ГОСТ 24157—80

МЕТОД ОПРЕДЕЛЕНИЯ СТОЙКОСТИ ПРИ ПОСТОЯННОМ
ВНУТРЕННЕМ ДАВЛЕНИИ

Изменение № 1 ГОСТ 24157—80 Трубы из пластмасс. Метод определения стойкости при постоянном внутреннем давлении

Черт. 1

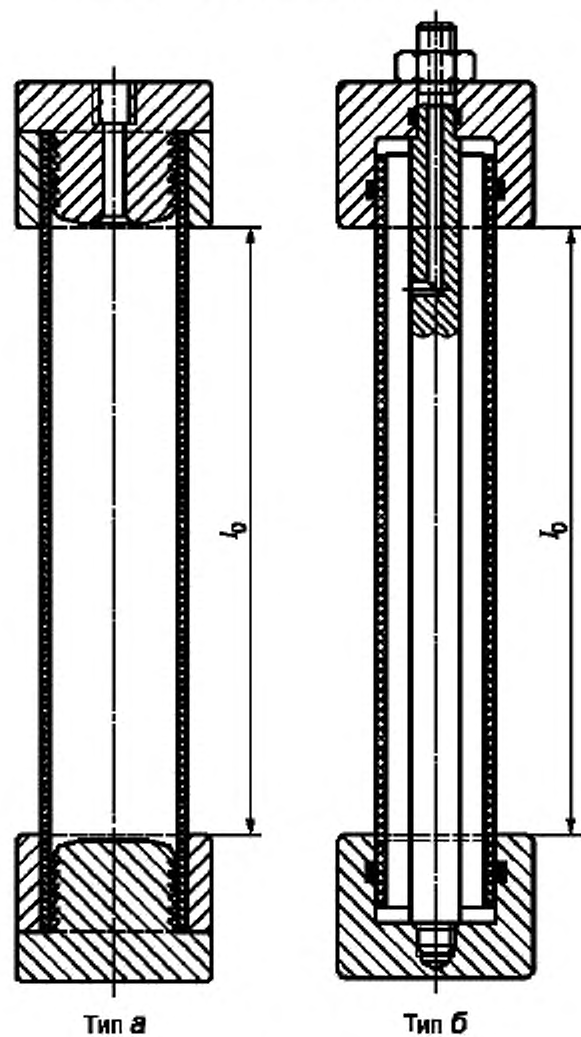
Приложение 1 изложить в новой редакции:

1. Заглушки, при применении которых во время испытаний в стенке образца возникает осевое растягивающее напряжение, под действием внутреннего давления и массы заглушки — типа *a* (черт. 1).

2. Заглушки, при применении которых осевые усилия, возникающие под действием внутреннего давления и массы заглушки, передаются на штангу (штанги), и в стенке образца отсутствуют осевые растягивающие напряжения — типа *b* (черт. 1).

3. При установлении зависимости «начальное напряжение — время до начала разрушения» используют заглушки типа *a* (см. с. 78).
